TRANSPORDIAMET

Meie 06.06.2025 nr 7.1-2/25/7803-2

**Rail Baltica kiirraudtee Assaku peatuse
ooteplatvormi ehitusloa eelnõu
kooskõlastamata jätmine**

Ehitusloa aluseks on Rail Baltic Estonia OÜ tellitud projekt „Rail Baltica Harjumaa kohalike peatuste eelprojektide koostamine. Projekt: Baltikumi raudteejaamade perroonide projekteerimise ettevalmistamine Assaku linnas. Projekti nr: P1758. RB Projekti ID: RBDTD-EE“ (edaspidi *RB projekt*).

Joonis 1. Väljavõte RB projektist

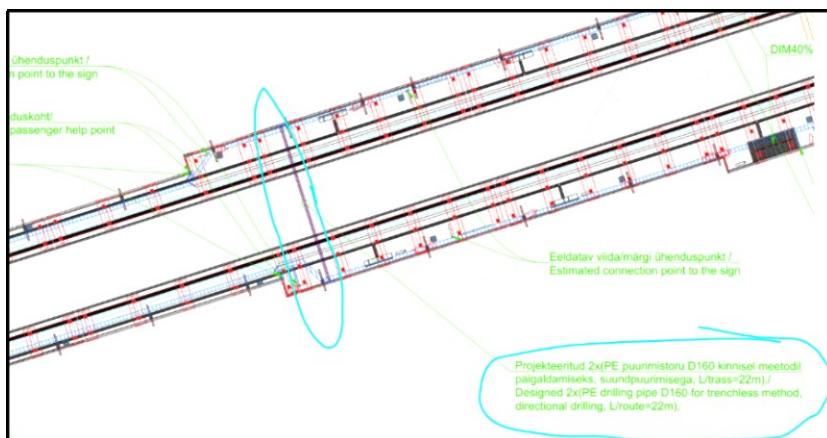
1. Esitatud RB projekti plaanidel on näidatud viadukti läheduses Transpordiameti maal ilmselt elektrikaablitele mõeldud torude puurimisi (303_ED_Electricity, 101_MP_Master plan (2)). Nimetatud plaanidele ei ole kantud katastriüksuste piire, mistõttu on keeruline hinnata, kas on vajalik projekti koosseisus esitada isikliku kasutusõiguse (edaspidi *IKÕ*) plaanid (vt *joonis 1, 2, 3*).

Joonis 5. Väljavõte RB projektist

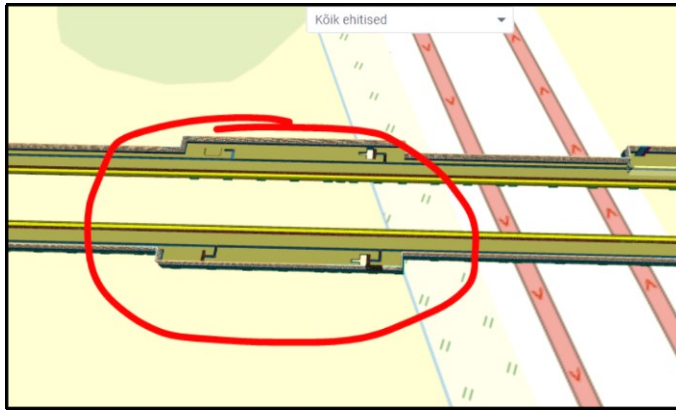
3. RB projekti materjalidesse lisada nõue, et paekivi kaevandamisel olemasolevate rajatiste juures tuleb kaasata ekspert, kes hindab tööde teostamise meetodite ohutust.
4. RB projekti plaanidel ja ka MP projekti seletuskirjas P3.1 on toodud: „Reisijate turvalise liikumise tagamiseks on juurdepääs perroonidele tagatud maa-aluse jalakäijate ülekäigukohta kaudu“. BIM moodulis sellist osa ei ole. Palume täpsustada, millise projekti järgi ehitatakse ning kus on viidatud maa-alune ülekäigukoht (vt *joonis 5, 6*).

Joonis 7. Väljavõtte RB projektist

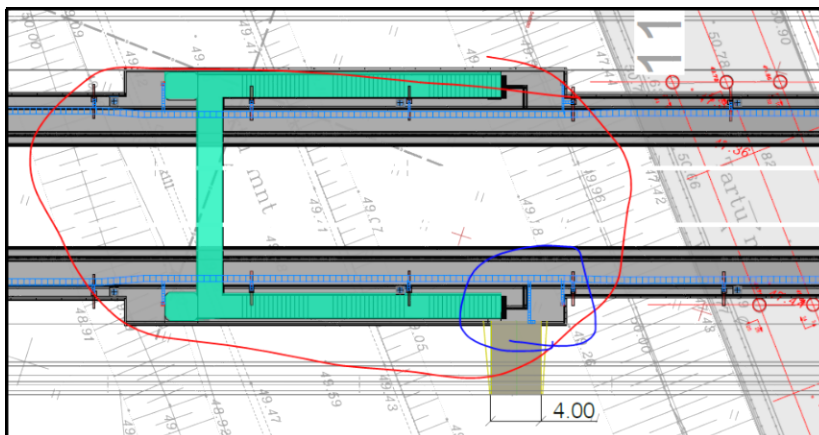
5. Palume täpsustada, kuhu tulevad evakuatsiooniteed, milliste hooldus/juurdepääsuteedega need ühendatakse ning kas need on juba kõrguslikult läbi projekteeritud. Meid huvitab nende hooldus/juurdepääsuteede plaaniline paiknemine ja pikiprofiil, sest kulgevad meie rajatiste alt.
6. Vajalik on täpsustada kõrgused, mis on Assaku eritasandilise ülepääsu ja meie hooldustee vahel (vt joonis 7).

Joonis 8. Väljavõtte RB projektist

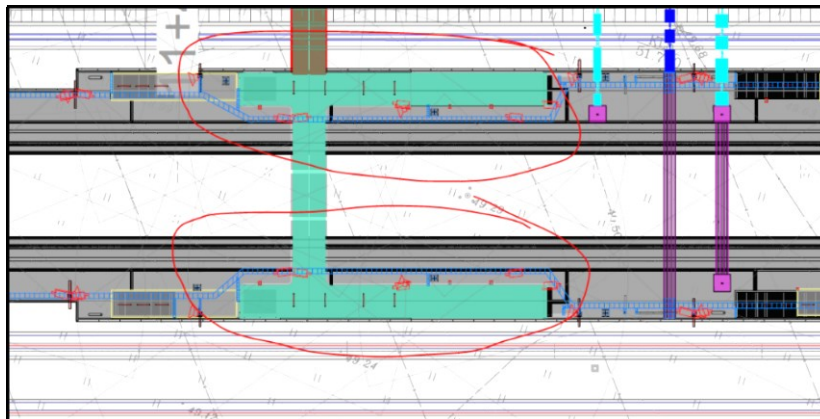
7. Palume täpsustada, milliste mehhanismidega pääseb platvormidele (nii mass kui gabariidid), kui on vaja saada perroonidele rajatise hooldust tegema. Kirjeldada seda ka kõige kitsamates kohtades ja nendest mööda pääsemist (vt joonis 8, 9).
